島根原子力発電所2号炉

耐震重要施設及び常設重大事故等対処施設の 基礎地盤及び周辺斜面の安定性評価(コメント回答)

令和3年1月29日

審査会合における指摘事項

防波壁(逆T擁壁)鉛直断面図※1

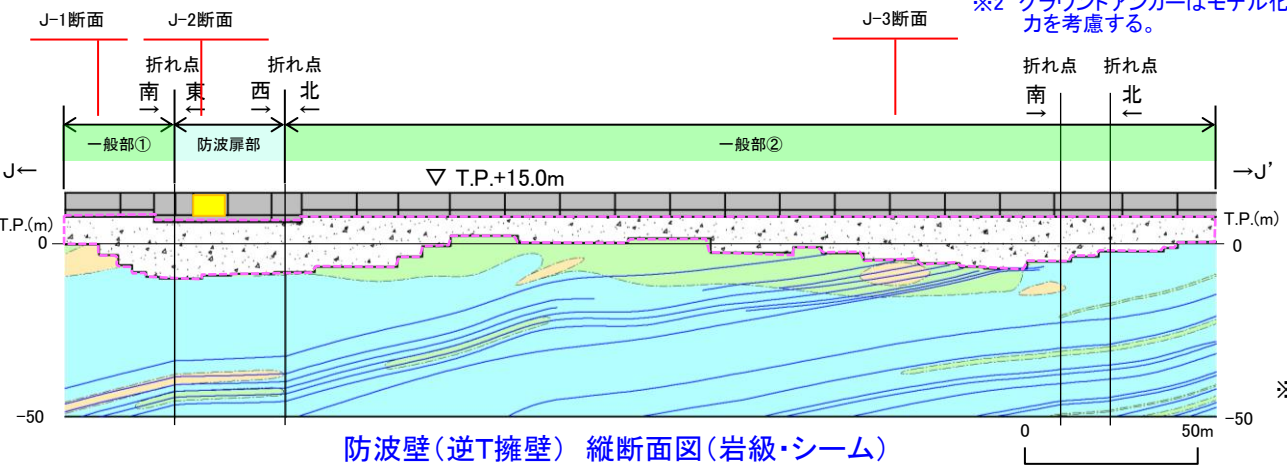
○防波壁の構造についての設計方針に係る審査との整合を図るため、杭基礎から改良地盤による直接基礎としてグループ分けの見直しを行い、鋼管杭は、モデル化を取止める。

○杭基礎から直接基礎への変更に伴い、名称を「防波壁(逆T擁壁)」に見直す。

- ※1 施設側の評価に合わせ、鋼管杭には期待しないものとして地盤安定性評価を行う。これに伴い、施設名称を「防波壁(逆T擁壁)」に改める。
- ※2 グラウンドアンカーはモデル化せず、安全率算定時にグラウンドアンカーによる緊拉力を考慮する。
